Avis délibéré
Réalisation de la phase 2 du parc photovoltaïque au sol
« Les Champs solaires de Touraine »
sur la commune de Sonzay (37)

N°MRAe 2022-3748

*Localisation des parcelles concernées par la demande de défrichement
(Source : dossier de demande d'autorisation de défrichement, page 20)*

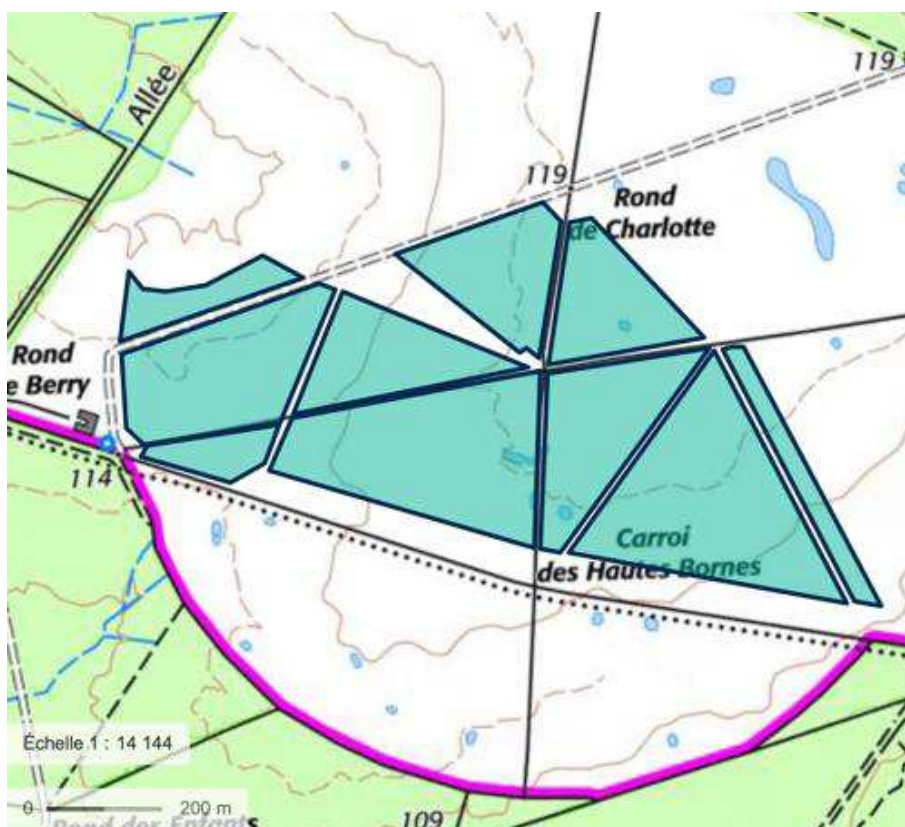
Pour compenser ce défrichement d'un boisement lui-même compensateur de 50 ha, 16 ha de terres agricoles seront reboisées. Or, une majorité des zones identifiées pour ce reboisement constitue d'ores et déjà également une mesure de compensation de la destruction d'habitat du Busard Saint-Martin, issue de la phase 1 du parc photovoltaïque « Les Champs solaires de Touraine ».

En outre, l'évaluation environnementale présente une brève analyse des effets cumulés des phases 1 et 2 du projet d'aménagement « Les Champs solaires de Touraine » qui en l'état ne peut être considérée comme recevable puisque pour la phase 1 elle s'appuie sur des mesures ERC non évaluées et de surcroît remises en cause par la phase 2.

L'autorité environnementale estime que l'insuffisance de l'analyse des effets cumulés et la remise en cause de mesures ERC d'autres projets rendent caduques leurs évaluations environnementales et ne sont pas acceptables.

Plan de masse de la phase 2 du projet « Champs solaires de Touraine » (Source : étude d'impact, page 344)

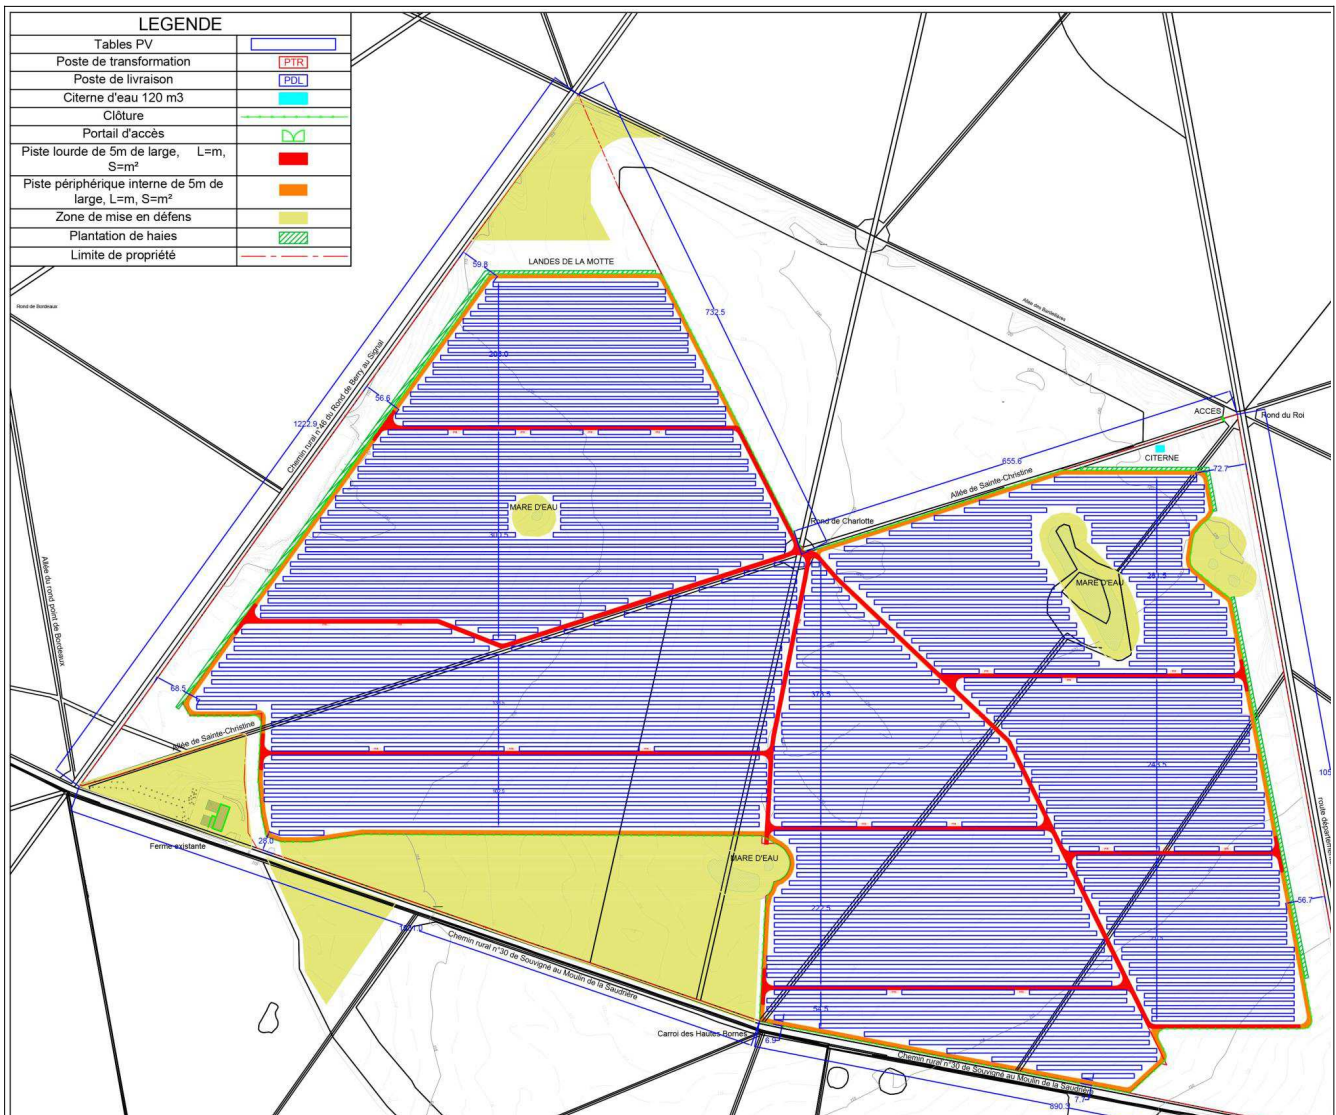
L'étude d'impact expose quatre variantes d'aménagement à l'intérieur de la zone d'implantation du projet (pages 340 et suivantes). La variante retenue par le maître d'ouvrage résulte de la prise en compte de certains enjeux écologiques et contraintes de construction. Elle est principalement motivée par les éléments suivants :

- l'évitement de la majorité des mares présentes sur le site ;
- l'évitement partiel d'une zone de landes, milieu favorable à la Fauvette pitchou ;
- la création d'une zone de recul de 50 m entre les clôtures du projet et les espaces forestiers alentours (bande pare-feu imposée par le SDIS).
